Informe Consolidado de Solicitud de Aclaraciones, Rectificaciones y/o Ampliaciones a la Declaración de Impacto Ambiental del Proyecto "PROYECTO DE PROSPECCIÓN SANTA GRACIA"

Nombre del Titular : Minera Mandalay Ltda.
Nombre del Representante Legal : Roberto Andrés Abarca Saldaña
Dirección : AVENIDA COLO COLO 4436

Figura 1: Derechos de Agua Área de influencia

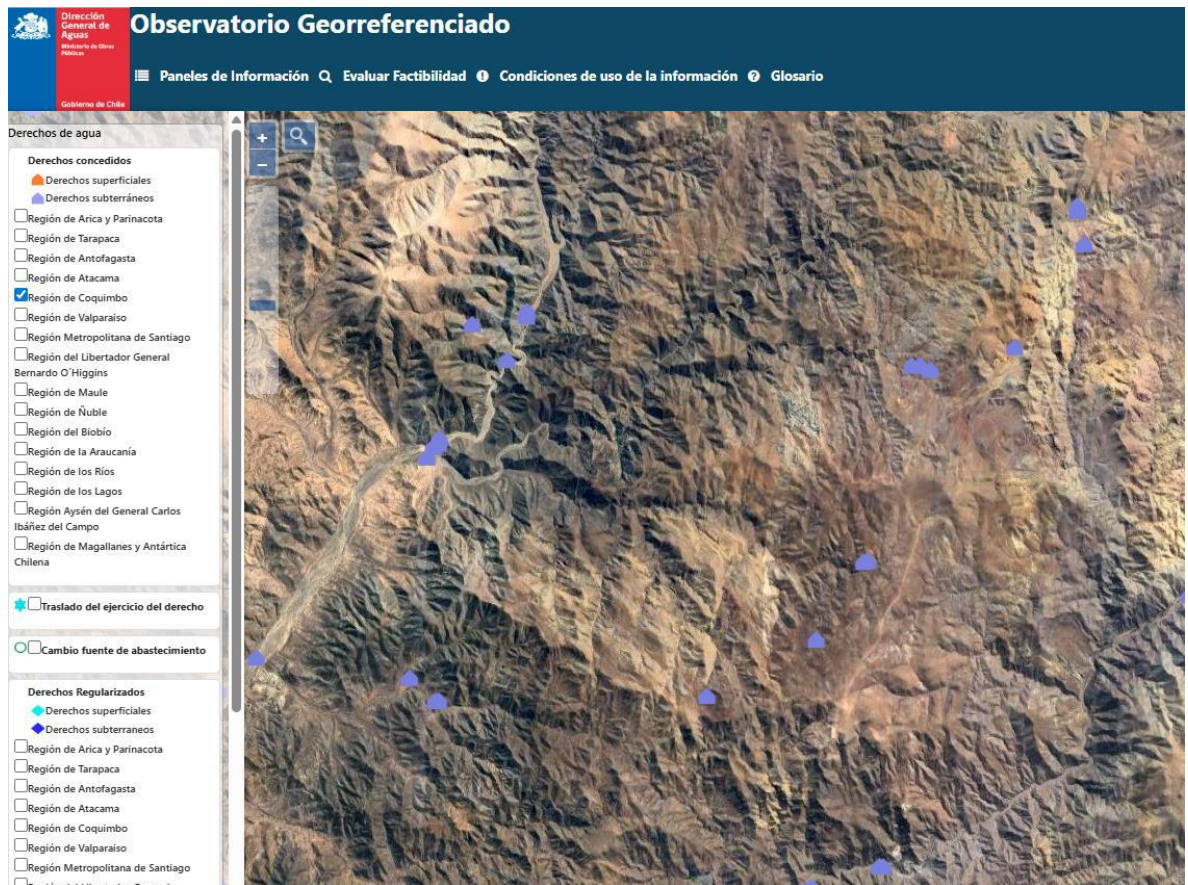
influencia del proyecto (ver Figura 1). Por lo anterior, se solicita al Titular declarar los Derechos de Aprovechamiento de aguas subterráneas y superficiales legalmente constituidos, propios o de terceros, que podrían verse afectados y evaluar los efectos, características y/o circunstancias del artículo 11 de la Ley N°19.300. Para ambos casos se solicita indicar la relación con el proyecto e informar las coordenadas UTM (m) Datum WGS84 de su posición y caudal autorizado (l/s). Con la información precedente, se solicita complementar el análisis respecto a analizar eventuales impactos sobre las captaciones identificadas.
